VALUTAZIONE IMPATTO AMBIENTALE EDIFICI A-E PARCO COMMERCIALE "LE PIRAMIDI"

Documento di integrazione al SIA

Iniziative Industriali S.p.A.

Il presente documento intende dare seguito alla richiesta di integrazioni presentata dalla Commissione V.I.A. della Provincia di Vicenza in data 21/04/2017 con Prot. n. 29781 in merito al progetto di *Realizzazione degli edifici commerciali A-E del Parco Commerciale "Le Piramidi"*.

Figura 9 - Estratto della Tavola della Vinca del PTCP di Vicenza

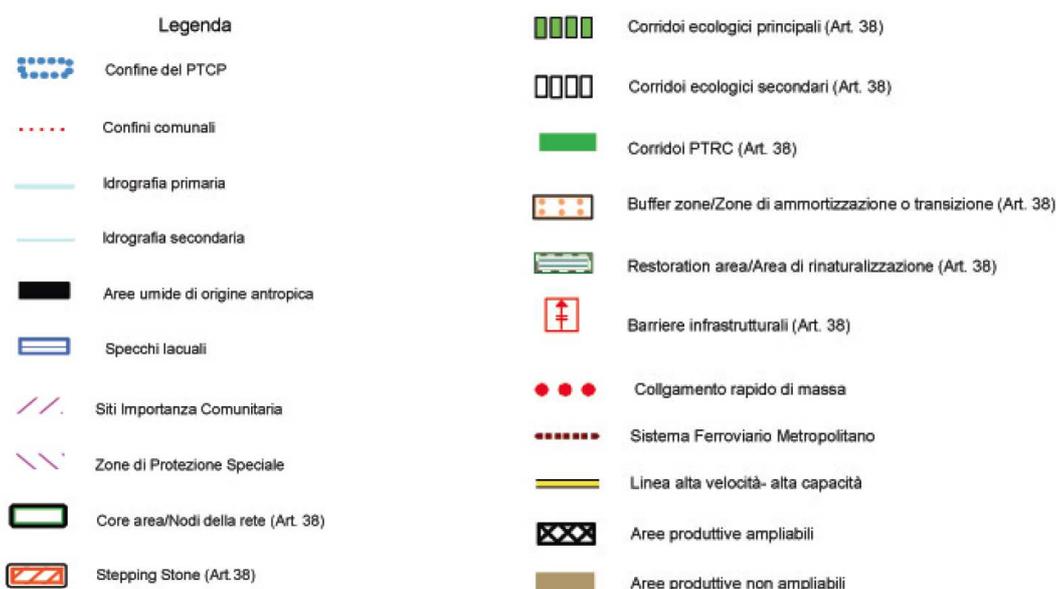
PUNTO 1.b *Non si considera il Rapporto Ambientale del PTCP.*

Il progetto in esame risulta coerente con gli obiettivi stabiliti dal PTCP e osservando la tavola allegata alla suddetta Valutazione d'Incidenza, si vede come il completamento del Parco Commerciale "Le Piramidi", sia compatibile con i siti della Rete Natura 2000 presenti sul territorio.

Di seguito si riporta la citata tavola, in cui si può vedere come l'area di intervento rientra nelle possibili zone di ampliamento produttivo/commerciale.

Figura 18 - Scheda n. 80 - Villa Porto, Velo Clementi, Slaviero. Fonte: Allegato A, PTCP Vicenza

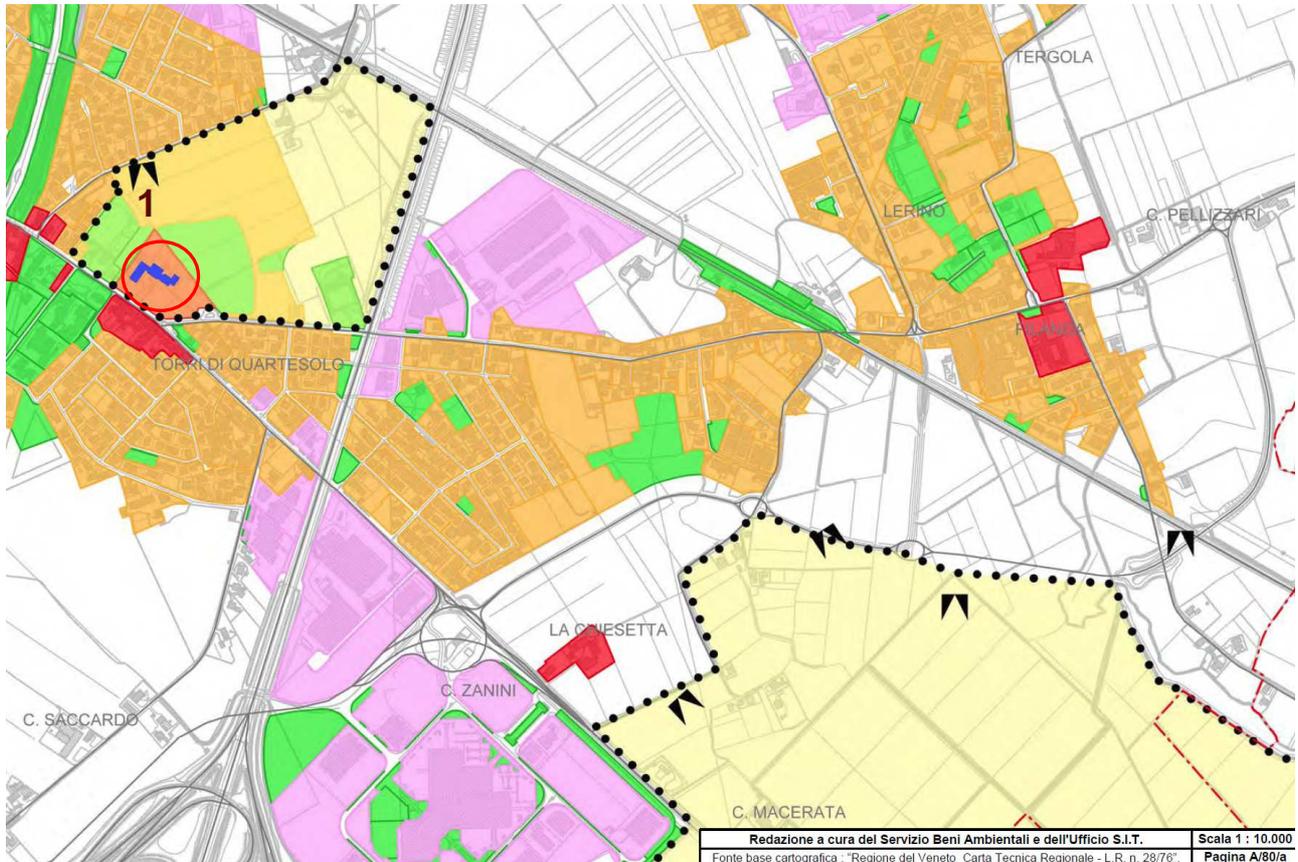
PUNTO 1.e *L'edificio A confina con un'area che nella tav. 3 (carta delle fragilità) del PAT viene considerata come "Contesto figurativo della villa di interesse provinciale", la cosa non viene affrontata nello S.I.A.; qualora il contesto figurativo si sovrapponga, anche se solo in parte, all'ambito di intervento, si richiede che sia analizzato il rapporto tra l'edificio in progetto e la villa.*

Va infine precisato che la villa in questione è di interesse comunale, infatti non risulta nell'elenco dell'Allegato A al PTCP di Vicenza delle Ville Venete di particolare interesse provinciale.

Di seguito si riporta la scheda n. 80 dell'Allegato A del P.T.C.P. di Vicenza in cui si vede come la sola villa di interesse provinciale situata nel territorio comunale di Torri di Quartesolo, non sia la villa in oggetto, bensì la Villa Porto- Velo Clementi- Slaviero, evidenziata con il colore blu nella parte in alto a sinistra della figura.

Figura 19 - Estratto del PAI "Carta della Pericolosità Idraulica" (Tavola 49)

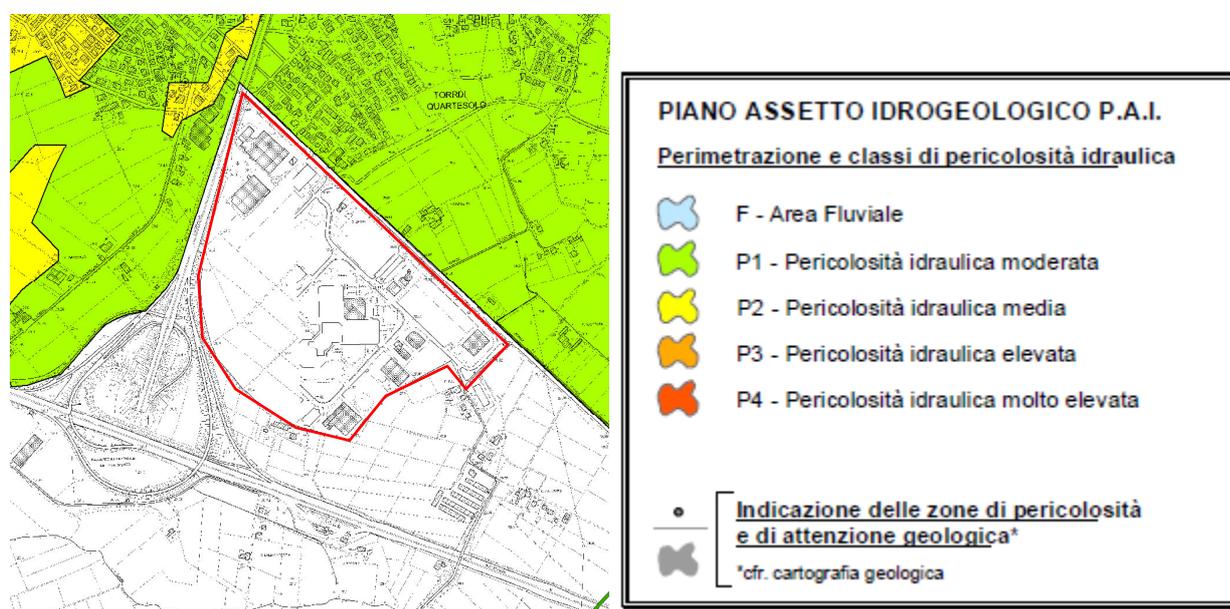
PUNTO 1.i *L'analisi del rapporto tra ambito di intervento, PAI e Piano di Gestione del Rischio Alluvioni.*

Come si può vedere dalla figura seguente, l'area in esame, evidenziata in rosso, non presenta situazioni di pericolosità idraulica, inoltre nel territorio comunale non sono presenti aree a rischio geologico.

Figura 23 - Planimetria aree verdi - Lotto A

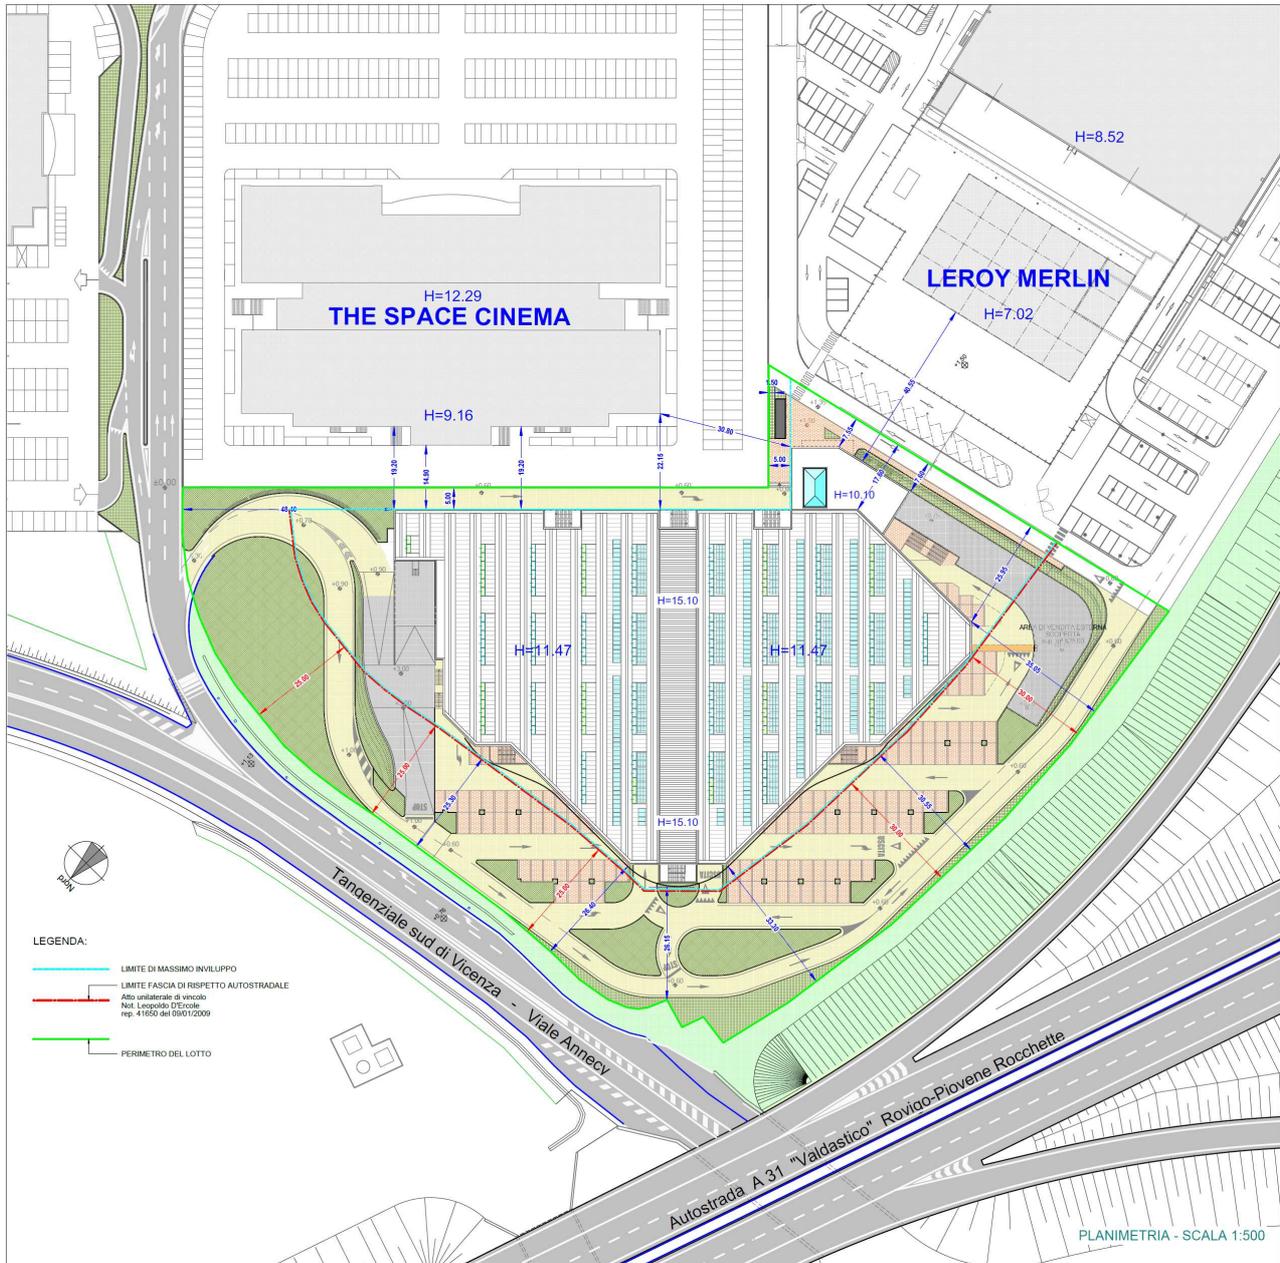
“Presentare una planimetria di dettaglio specifica dei due lotti, con le sistemazioni a verde (si veda sotto per il dettaglio) e vista la planimetria generale della sistemazione a verde, vedere come nel dettaglio i percorsi pedonali e le zone verdi si integrano. Si chiede anche una definizione del tipo di pavimentazione utilizzata e per la parte impiantistica specificare se vanno macchinari sul coperto e quali, nonché la posizione del fotovoltaico.”

In merito alle tipologie di pavimentazione, di seguito si riportano gli estratti delle planimetrie dei due edifici di progetto.

Figura 33 - Planimetria di progetto di raddoppio della carreggiata della Tangenziale Sud

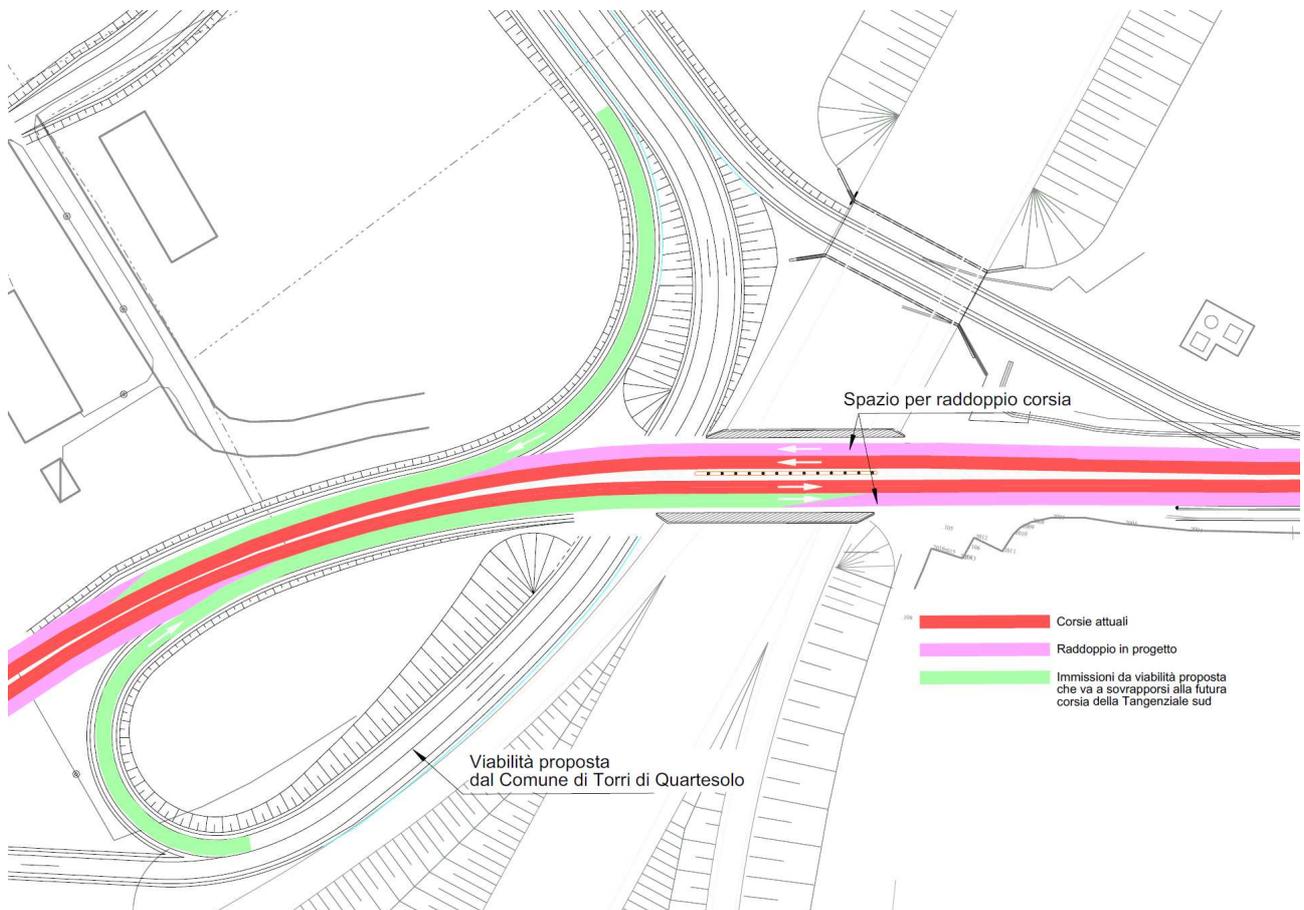
Nel documento di approfondimento di giugno 2017 relativo allo studio di Impatto Viabilistico, redatto da Studio Plan su incarico del Comune di Torri di Quartesolo, l'Ing. Rossi proponeva la realizzazione di uno svincolo posto ad ovest del viadotto dell'Autostrada A31, tramite l'utilizzo del sottopasso esistente, ci cui sotto si riporta una planimetria.

Di seguito si riporta uno schema esplicativo che mostra la sovrapposizione dello stato attuale (in rosso), del raddoppio della carreggiata della tangenziale Sud già in progetto (in rosa) e della proposta di progetto dell'Ing. Rossi (in verde).

Pertanto la proposta dell'Ing. Rossi, dato che risulta in contrasto con quanto previsto dal progetto di raddoppio della carreggiata della Tangenziale Sud, non è realizzabile.
